AUSSENBEREICHSSATZUNG

„Wandweg“

AUSWERTUNG DER BETEILIGUNG ZUM ENTWURF

ABGRENZUNGSPLAN (OHNE MAßSTAB)

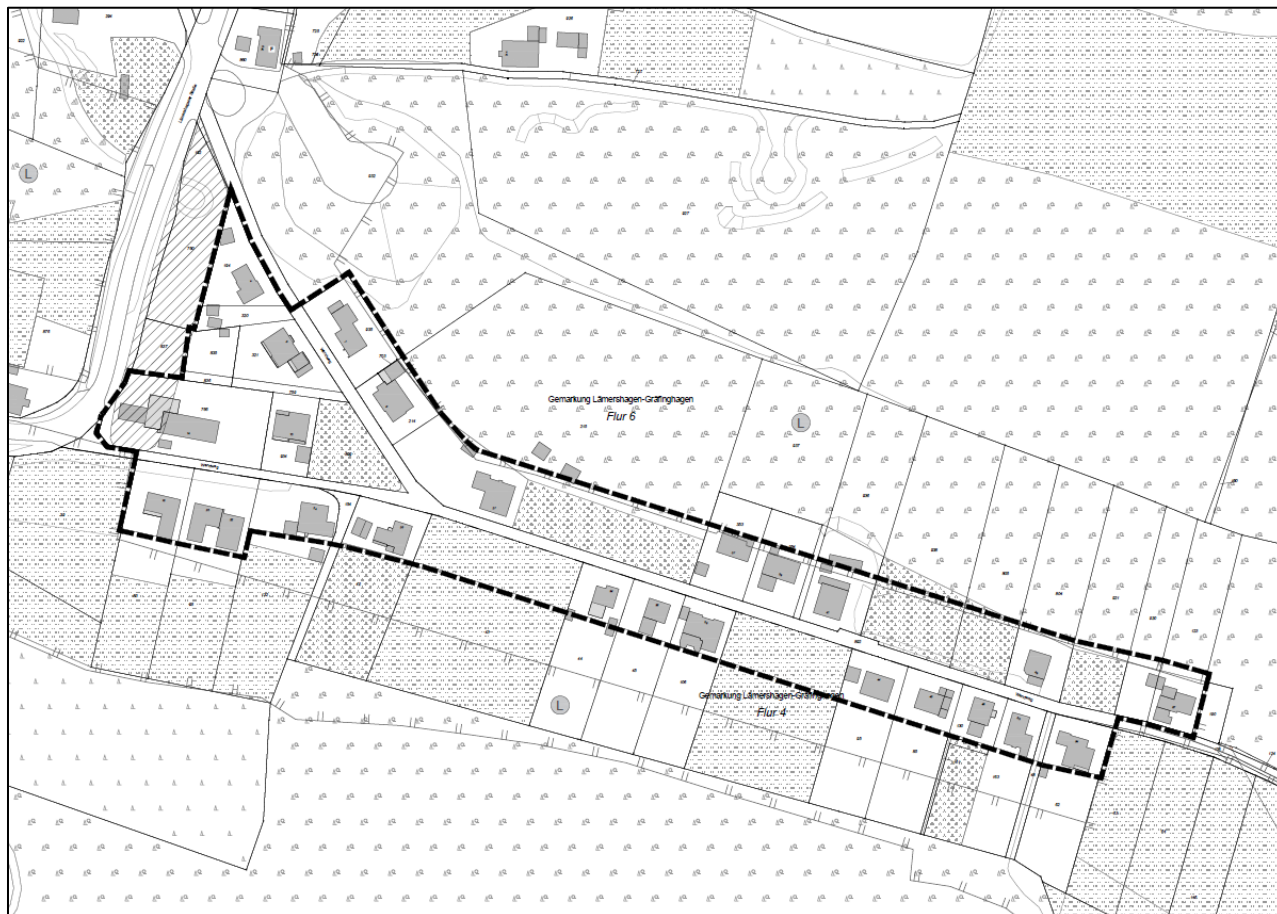
GELTUNGSBEREICH	1d 2f 3e 3f 4.2c 11.2 d 12b 13c 15b 15c 15d 17a 18b 18c	Die Öffentlichkeit stellt einige Fragen, die den Geltungsbereich betreffen: Hierbei geht es insbesondere um eine Erweiterung des Geltungsbereiches in Richtung Osten. Insbesondere stellt sich hier auch die Frage, warum eine Erweiterung hinein in das Landschaftsschutzgebiet nicht möglich sei. Auch gibt es einige Stellungnahmen, die fordern, den Geltungsbereich in Richtung Westen zu erweitern. Die Erweiterungen des Geltungsbereiches würden das „Siedlungsband“ sinnvoll abschließen. Die Öffentlichkeit stellt dar, dass es in dem	Die Aussagen werden zur Kenntnis genommen. Hinweisen wird teilweise gefolgt. Eine Außenbereichssatzung dient primär dazu, dass bestimmten Bauvorhaben die planungsrechtlichen Belange „Verfestigung der Splittersiedlung“ und „Darstellungen des Flächennutzungsplans“ nicht entgegengestellt werden können. Diese Begünstigungen einer Außenbereichssatzung werden obsolet, wenn andere öffentliche Belange beeinträchtigt werden. Hierzu zählen beispielsweise auch die Ziele eines Landschaftsplanes. Da der Geltungsbereich sich in östliche Richtung an der Grenze des Landschaftsplanes orientiert, ist

THEMENBEREICH	Lfd. Nr.	STELLUNGNAHMEN IN INHALTLICHER ZUSAMMENFASSUNG	STELLUNGNAHME DER VERWALTUNG
		Gebiet zwar keine deutliche landwirtschaftliche Prägung (im Sinne der klassischen Anbaugebiete) gebe, aber durchaus Heu produziert werde und Streuobstwiesen vorhanden seien und fordern eine entsprechende Anpassung des Geltungsbereiches.	eine entsprechende Erweiterung des Geltungsbereiches nicht möglich. Der Geltungsbereich der Außenbereichssatzung kann nur auf bereits bebaute Grundstücke oder auf solche Grundstücke, die als „Lückenschluss“ dienen erstreckt werden. Unzulässige Erweiterungen hinein in den Außenbereich sind hier nicht möglich und vom Gesetzgeber nicht vorgesehen. Eine Erweiterung des Geltungsbereiches in Richtung Westen ist deshalb nicht möglich. Um eine weitere Ausdehnung der Bebauung in den Außenbereich zu vermeiden, werden zudem die Flurstücke 835 und 836 (Grundstücke westlich des Wohnhauses Wandweg 6 und nördlich des Wohnhauses Wandweg 14) aus dem Geltungsbereich entfallen. Die Abgrenzung des Geltungsbereiches wird aufgrund der Hinweise zu den Streuobstwiesen und dem Baumbestand im Norden angepasst. Nördlich des Wandwegs entfallen zugunsten des Baum-, Natur- und Artenschutzes die unbebauten Grundstücke aus der Außenbereichssatzung.

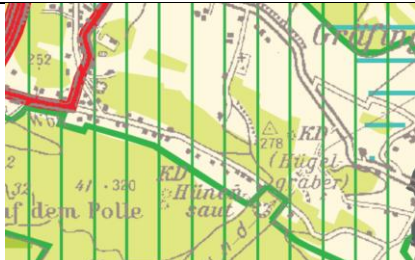
2.36a 10		Flächennutzungsplan im Widerspruch zum Regionalplan Das Bauamt stützt die mögliche Bebauung auf den Flächennutzungsplan, der hier zu unserer Überraschung Bebauung als Möglichkeit vorsieht. Dazu bitten wir das Bauamt um Auskunft: Wann wurde auf welcher Rechtsgrundlage dieser Flächennutzungsplan beschlossen? Wie wurde dabei das am Wandweg ausgewiesene Baugebiet begründet? Wie erklärt das Bauamt den Widerspruch zum rechtsgültigen Regionalplan? Warum wurde der Flächennutzungsplan hier nicht an den Regionalplan als übergeordneter Planungsgrundlage angepasst?  Abb. 4: Flächennutzungsplan: Der rot markierte Bereich für Wohnen widerspricht dem aktuellen Regionalplan und dem Regionalplanentwurf 2023. Der Regionalplan stellt den Bereich als Freiraum dar, und an der nördlichen Seite des Wandweges einen „Bereich zum Schutz der Natur (BSN)“, der dort bis an die Straße – also in den roten Bereich – heranreicht	Aussage wird zur Kenntnis genommen. Wie bereits dargestellt gilt § 1 Absatz 4 BauGB (Anpassung an die Ziele der Raumordnung) grundsätzlich nur für Bauleitpläne. Im Satzungsverfahren sind die Belange der Raumordnung in der Abwägung zu berücksichtigen. Die Satzung ist jedoch mit den Zielen der Raumordnung vereinbar. Der Landesentwicklungsplan legt mit dem Ziel 2-3 LEP NRW (Siedlungsraum und Freiraum) fest, wo eine Siedlungsentwicklung grundsätzlich stattfinden darf, nimmt aber zulässige Vorhaben im Außenbereich von dieser Festlegung aus, bzw. ermöglicht die Steuerung über kommunale Bauleitplanung. Die Aufstellung der vorliegenden Außenbereichssatzung gem. § 35 Absatz 6 BauGB begründet dabei noch kein unmittelbares Baurecht, sondern erleichtert lediglich die Zulassung von Vorhaben nach § 35 BauGB Absatz 2 BauGB durch die Definition von Zulassungsvoraussetzungen. Eine Vereinbarkeit mit den Zielen der Raumordnung wäre von daher auf Grundlage des Regionalplans gegeben. Da sich die Vereinbarkeit mit den Zielen der Raumordnung in erster Linie an dem Regionalplan und dem Landesentwicklungsplan bemisst, ist es nahezu nebensächlich, ob der Flächennutzungsplan hier Wohnbaufläche, Fläche für die Landwirtschaft oder Wald darstellt.

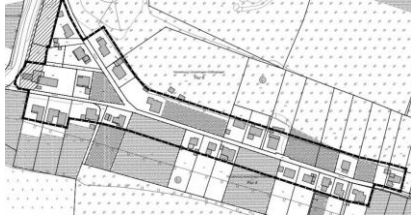
2.36a 18		Mögliche Bebauung an der Nordseite würde geschützten Wald beanspruchen Bei der Veranstaltung hat das Bauamt an seiner Meinung festgehalten, dass der neue Regionalplan 2023, der voraussichtlich Ende Januar 2024 rechtskräftig sein wird, der Satzung nicht widersprechen würde. Wir ergänzen deshalb unsere Ausführungen um den nachfolgenden Kartenvergleich. Das Luftbild (Abb. 2) zeigt, dass der dort laut Regionalplan geschützte Wald zwischen den Häusern Nr. 27 bis 37 fast bis an die Straße heranreicht. Hier soll laut Satzungsentwurf der Bau von 4 Häusern möglich gemacht werden. Der Regionalplanausschnitt (Abb. 3) bestätigt das. Die grün schraffierten Flächen beiderseits des Wandweg sind als „Bereich zum Schutz der Natur“ (BSN) dargestellt. Der Ausschnitt dokumentiert auch, um welchen schützenswerten, hochsensiblen Landschaftsraum es sich hier insgesamt handelt, in dem das Bauamt weitere Bebauung durch insgesamt 15 Häuser ermöglichen möchte. Neubauten von Wohnhäusern an der	Aussagen werden zur Kenntnis genommen. Hinweisen wird teilweise gefolgt. Siehe hierzu auch Abwägungsvorschlag zu Punkt 2.36a.10 Durch die Außenbereichssatzung werden lediglich die Zulässigkeitsbestimmungen des § 35 BauGB modifiziert. Aus der Außenbereichssatzung entsteht, anders als bei einem Bebauungsplan, kein unmittelbares Baurecht. Der Bereich ist weiter nach den engen Zulässigkeitskriterien des § 35 BauGB zu überprüfen. In diese sind auch die umweltrelevanten Kriterien einzustellen, die im Genehmigungsverfahren durch das Umweltamt ermittelt und bewertet werden - hierzu zählt auch der Abstand zu Wäldern und Bäumen. Um den nördlich angrenzenden Baumbestand zu schützen und zu entwickeln, wird der Geltungsbereich im Norden angepasst: Es verbleiben nur die bereits bestehenden Gebäude im Satzungsbereich.

LFD. NR.	EINWENDER DATUM	EINGEGANGENE STELLUNGNAHMEN	STELLUNGNAHME DER VERWALTUNG
		Nordseite der Straße sind allein deshalb nicht genehmigungsfähig. Selbst wenn dort am Rande des als BSN festgesetzten Waldes etwas Platz für den Bau von Häusern wäre, wären Eingriffe in den Waldrand unvermeidlich. Hinzu kommt, dass der notwendige Sicherheitsabstand zwischen möglichen Neubauten und Wald von mindestens 30 m Baumfalllänge nicht eingehalten werden könnte. Für Waldbesitzer, die hier ihrer Verkehrssicherungspflicht nachkommen müssen, wäre das eine unzumutbare Belastung. Deshalb hat sich die aktuelle Rats-Koalition bei allen Neubauvorhaben (auch B-Plänen) auf den Grundsatz verständigt, dass zu Wald immer ein Mindestabstand von mindestens 30 m Baumfalllänge einzuhalten ist. Am 16.5.2022 hat dazu die Ratskoalition aus SPD, Bündnis 90 Die Grünen und DIE LINKE eine Presseinformation herausgegeben. Darin heißt es: „Auch bei der Ausweisung neuer Baugebiete sehen wir dringenden Handlungsbedarf. Wir müssen mindestens eine Baumlänge (30 Meter) Abstand zum Wald halten. Sonst drohen Fällungen zum Erhalt der Verkehrssicherheit und zum Schutz der Hausbesitzer*innen, die den Wald in seinem Erhalt gefährden. Bis 2005 war dieser Abstand verbindlich im Waldabstandserlass NRW geregelt. Leider wurde dieses gute Planungsinstrument zum Schutz von Mensch und Wald von CDU/FDP abgeschafft. Hier ist Handeln auf kommunaler, aber auch auf Landesebene angezeigt.“ (vgl. https://www.dielinke-bielefeld.de/start/aktuell/detailansicht-aktuell/koalition-zuaktuellen-baumfaellungen-luft-nach-oben-fuer-den-zukunftsfaehigen-stadtwald/) Auf kommunaler Ebene hat der Rat der Stadt die Möglichkeit, bei allen künftigen Bauplanungen diesem Grundsatz zu folgen. Für den Bereich am Wandweg bedeutet das, dass an der Nordseite keine weiteren Häuser genehmigt werden können. Vor einer Beschlussfassung sollten zu dieser Frage deshalb auch der städtische Forstbetrieb, das Regionalforstamt und die für den Privatwald zuständige Forstbetriebsgemeinschaft beteiligt werden.
